近期有中心反映，三匹华凌柜机安装后试机发现外风机不启动现象。经调查，发现故障原因是室外机电路板的光耦元件失效造成，由于台湾声宝光耦（型号 L MOC3063）无可控调速功能，导致今年 7-12 月生产的华凌柜外机（3P、5P）全部出现制热模式时室外风机不启动现象，直接影响制热效果。对此现象工厂已对所有在此期间生产的未出仓柜外机全部进行返修，对于市场出现的此故障现象，请按如下指引操作：

关于华凌 5 匹柜机内外接线端子不 对应的维修指引

文件号：JS2007-

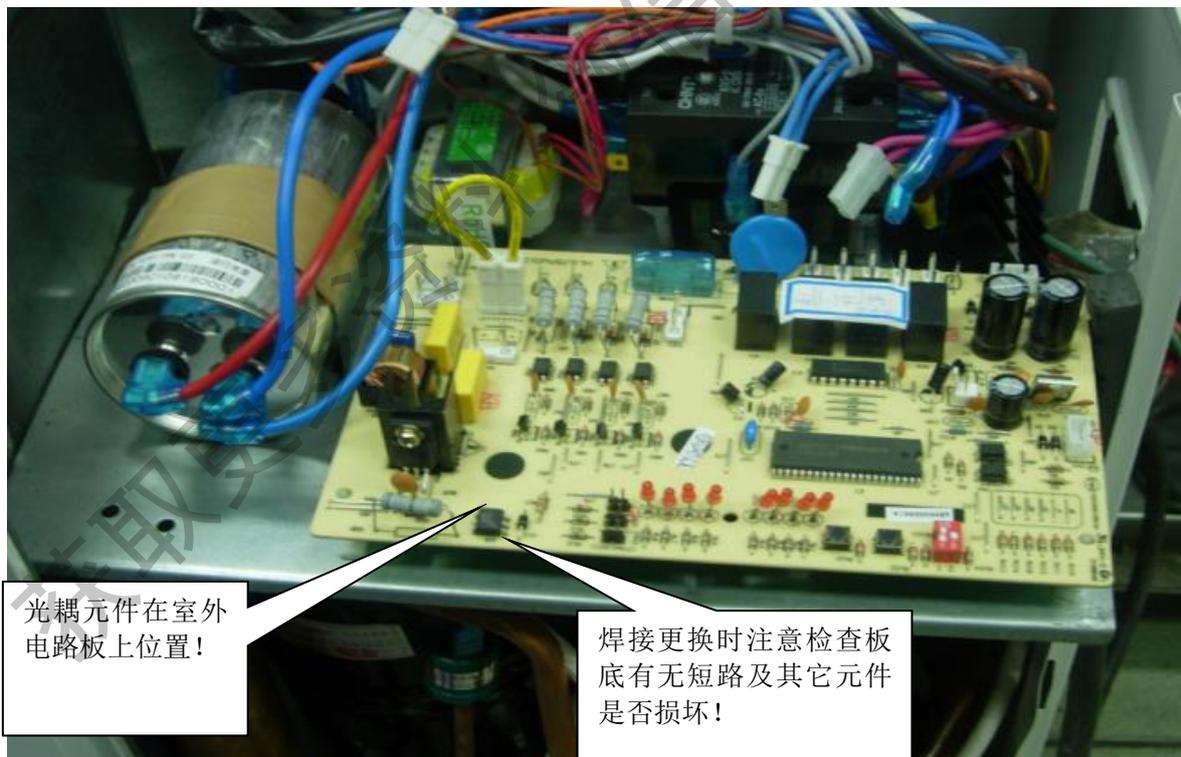
从第五至九位表示生产年月日（10-A、11-B、12-C），如左图所示产品为 06 年 12 月 11 日生产。
